改善箇所説明図

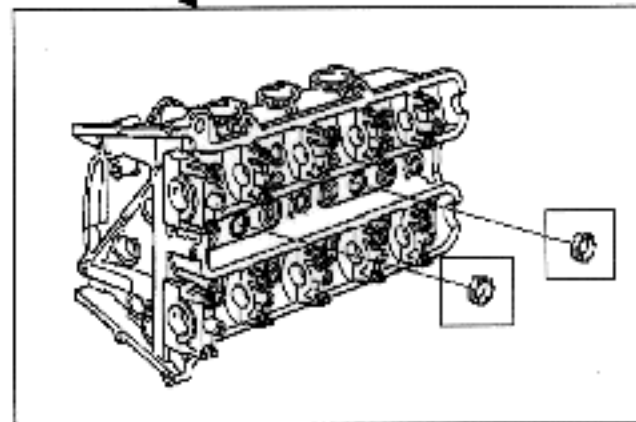
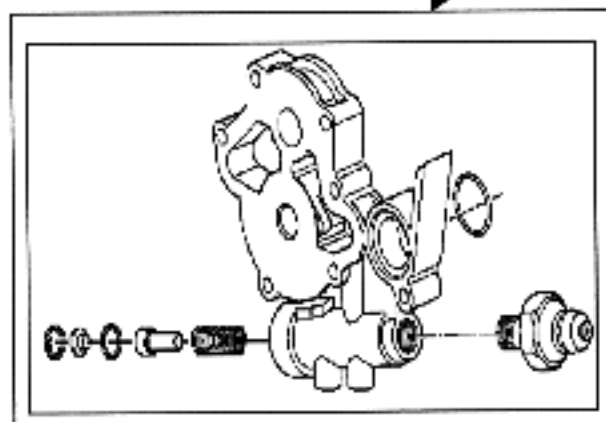
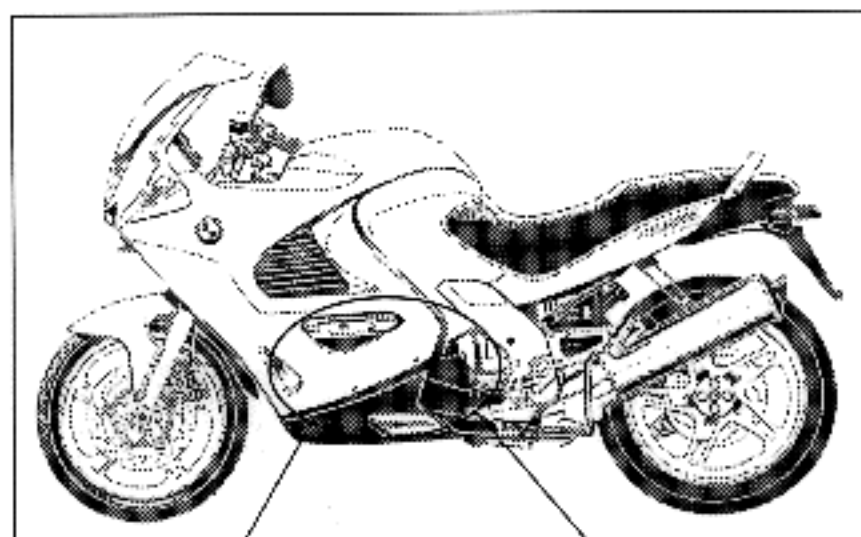
- (1) 原動機のオイルポンプハウジングにおいて、サーモスタットエレメントを固定するクリップ溝に加工不良のものがあり、そのままの状態で使用を続けると、最悪の場合、クリップが外れて潤滑油が流出し、原動機が焼き付き、走行不能となる。
- (2) 原動機のシリンダーヘッドにおいて、ウォータージャケット加工穴に圧入されているシールプラグの取り付け方法が不適切なため、そのままの状態で使用を続けると、シールプラグから冷却水が漏れ、最悪の場合、オーバーヒートに至るおそれがある。

- (1) 全車両、点検治具にてクリップが正しく溝にはまっているかどうか確認し、所定の溝から一部でも外れかけていた場合、オイルポンプハウジングを良品と交換する。
- (2) 全車両、シールプラグを抜き、接着剤を塗布したものに交換する。

- (1) オイルポンプハウジングに塗られた赤色の識別マークの有無。
- (2) シールプラグに塗られた赤色の識別マークの有無。
